INTEGRAZIONI

Studio Preliminare Ambientale

Committente:
MATTIELLO BRUNO SCAVI SNC

Progetto:
NUOVO IMPIANTO RECUPERO INERTI

Figura 1: Estratto PAT, Carta dei Vincoli

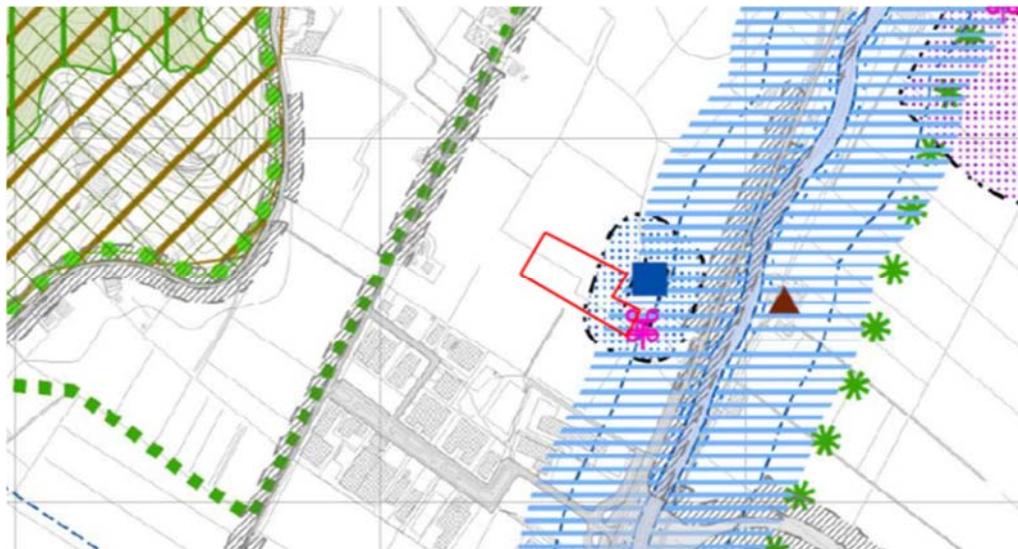
Carta dei Vincoli e della Pianificazione Territoriale, in quanto l'area è interessata da:

- vincolo paesaggistico – D.Lgs. 42/2004, Corsi d'acqua – art. 7, comma 2 lettera c) delle NT;
- una fascia di rispetto dovuta alla presenza del depuratore art. 10 NT “depuratori”;
- un elemento generatore di vincolo: Impianti di comunicazione per la telefonia mobile art. 10 NT.

Inoltre, la risoluzione della Carta dei Vincoli e la sovrapposizione con un altro tematismo non permette di capire se il sito è interessato anche da un vincolo idrografico/ Rispetto idraulico – Servitù Idraulica – R.D. 368/1904 – R.D. 523/1904. Art 10 NT.

Dopo questo estratto, nello studio Preliminare Ambientale, sono stati riportati puntualmente i vincoli esistenti:

Un vincolo paesaggistico – D.Lgs. 42/2004, Corsi d'acqua – art. 7 , comma 2 lettera c) delle NT “fiumi, torrenti, corsi d'acqua, e le relative sponde o piede degli argini per una fascia di 150 metri ciascuna”;	Art. 7
--	--	--------

Una fascia di rispetto dovuta alla presenza del depuratore art. 10 NT "depuratori: l'attività degli impianti di depurazione delle acque è disciplinata dal D.Lgs. 152/06 e Delibera Comitato Interministeriale 04/02/1977. Nelle fasce di rispetto non sono consentite nuove edificazioni salvo opere relative agli impianti di depurazione e ai parcheggi."	Art. 10
	Un elemento generatore di vincolo: Impianti di comunicazione per la telefonia mobile art. 7 NT .	Art. 7

Figura 4: Estratto P.I

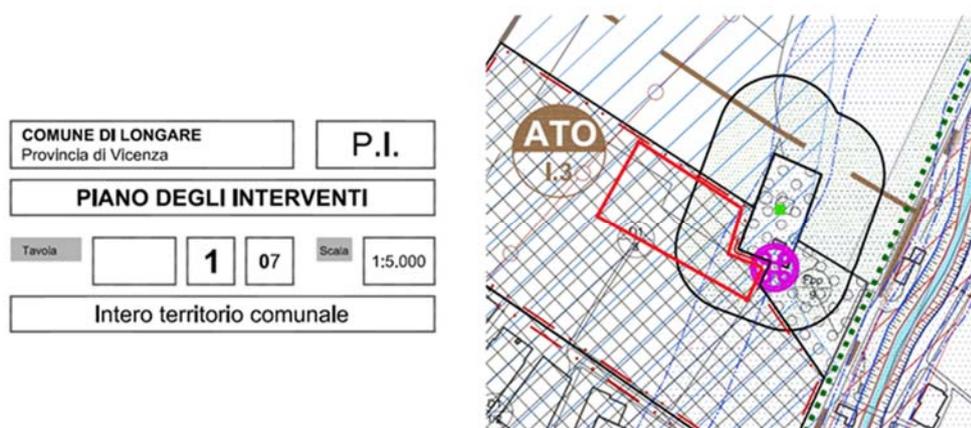
*Il sito ricade in zona “depuratori e relativo rispetto” art. 33 delle NT.
Tale aspetto andrà valutato anche in relazione ai vincoli di inedificabilità presenti.*

A pagina 61 dello Studio Preliminare Ambientale è riportato lo stesso estratto con l’elenco dei tematismi e loro significato che insistono nell’area di Progetto.

Dalla figura si evince che i limiti edificatori della zona di rispetto del depuratore sono stati ampliamenti rispettati, in accordo con il Progetto presentato tramite SUAP al Comune di Longare.

Figura 7: Estratto TEV 3 -PTRC

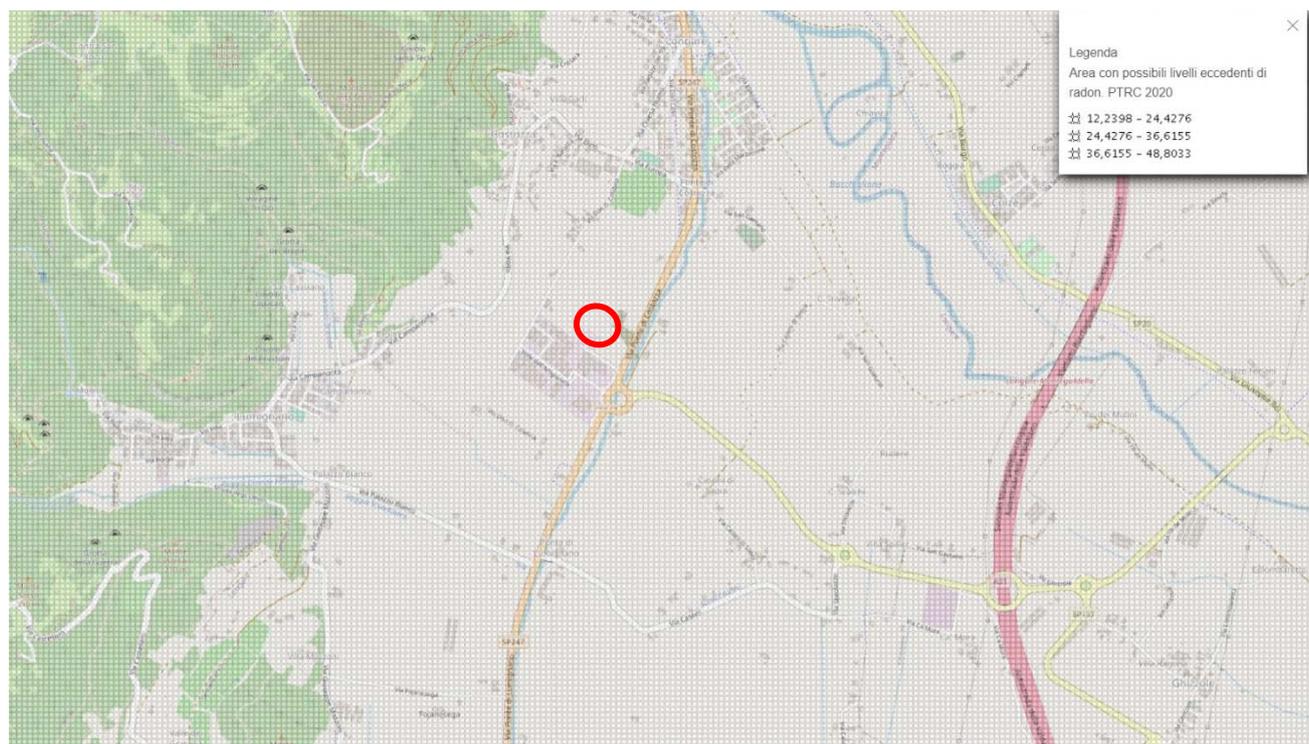
10. Da quanto riportato nel PTRC Tav. 3 – Energia e Ambiente l'area è indicata come “con probabili livelli eccedenti di radon”; dovrà dunque essere dato riscontro di questo aspetto.

Si fa presente che la legenda ricavabile on line non distingue tematismi diversi per intervalli numerici diversi.

Il progetto prevede degli uffici a piano terra, non vi sono interrati o seminterrati.
